工程指示 / 要求簡箋 ENGINEER INSTRUCTIONS (E.I.)

工程指示編號:	EI- 5876/23	修改版本:	-
	HK- 0515/23		
工程編號:	J 857	工程名稱:	啟德6552
收件人:	生統	發件人:	nero ho
工程項目:	後裝百葉 - 翻噴J860鋁料用於J857	日期:	17/03/2023

A-A
接駁位做法

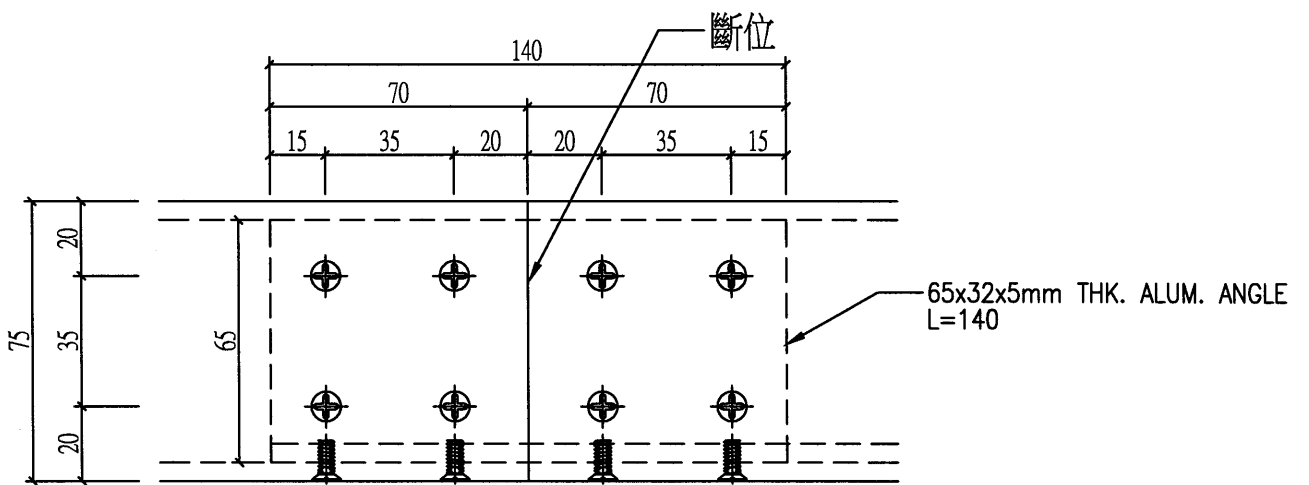
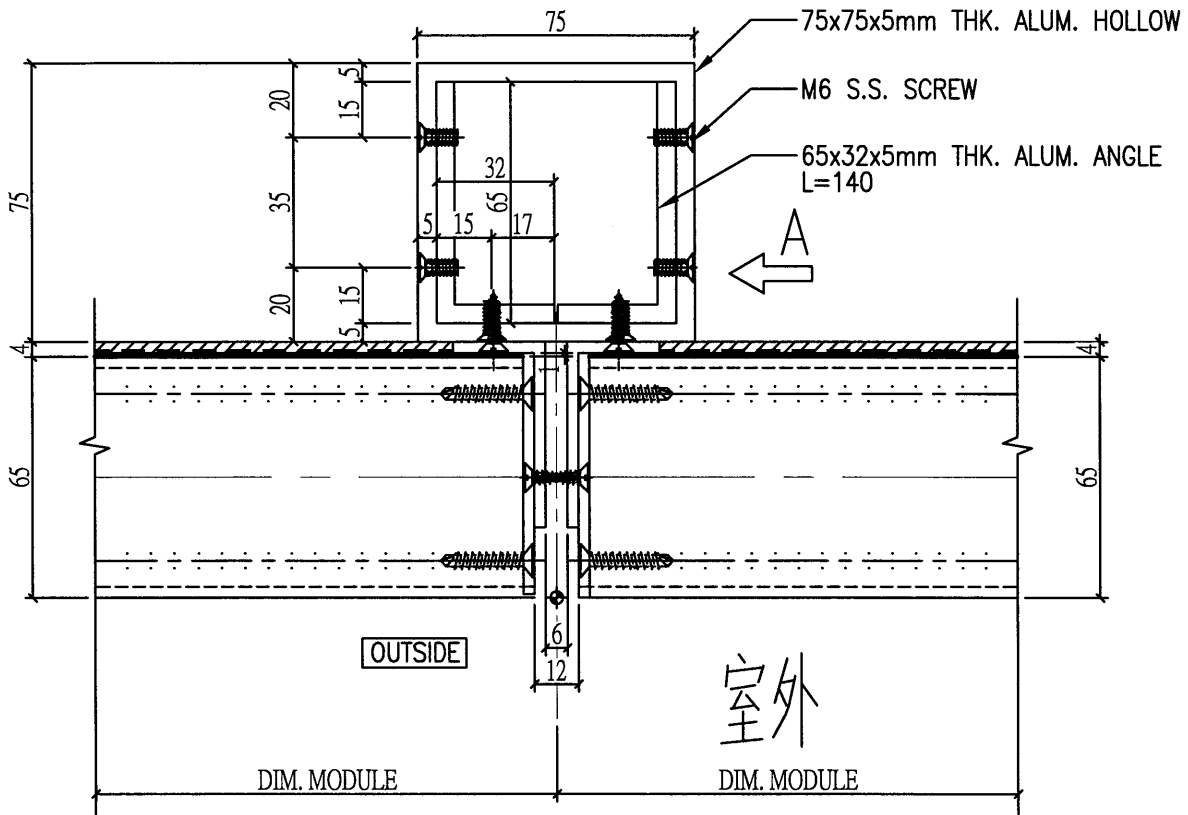
內容: 從J860取用以下鋁料並翻噴成(ECK3X10063S-XF1深灰)用於J857百葉: 1. X86193 75x75x5鋁通 數量: 11支 2. N579 50x25x3鋁角 數量: 3支 **如長度不夠需要駁長 可附件資料方法接駁
完成上列要求日期: 24/03/2023
